OLAINES NOVADA PAŠVALDĪBA

Iepirkuma „Ēkas jumta siltināšana, lietus noteku un daļēja PVC logu nomaiņa un apkures sistēmu un ventilācijas sistēmu ieregulēšana”, IDN: ONP 2014/35/KPFI, Ieinteresētajiem piegādātājiem

Par jautājumiem iepirkumam „Ēkas jumta siltināšana, lietus noteku un daļēja PVC logu nomaiņa un apkures sistēmu un ventilācijas sistēmu ieregulēšana”, IDN: ONP 2014/35/KPFI

Paraugs par ar vates stūrīša uzstādīšanu:

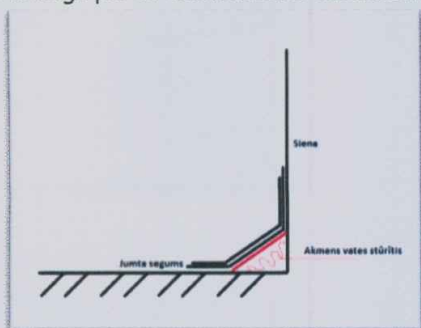
Radās jautājums par iepirkuma tehniskajā specifikācijā pie darbu apjomiem 15.punktā. Norādītais darbs nesakrīt ar punktam sekojošajiem materiāliem. Vai tur nepietrūkst papildus punkts par brusas montāžu?

Akmens vates stūriši ir domāti vietām, kur jumta segums piekļaujas ēkas sienai un ventilācijas izvadiem. Tas ir tādēļ, lai kausējot bitumena ruļļu materiālu, nerastos 90 grādu leņķis, un materiāls, temperatūru ietekmē, nesāktu plaisāt. Ja pretendents uzskata, ka nepieciešams papildus punkts, tad lai paredz brusas stiprināšanu.
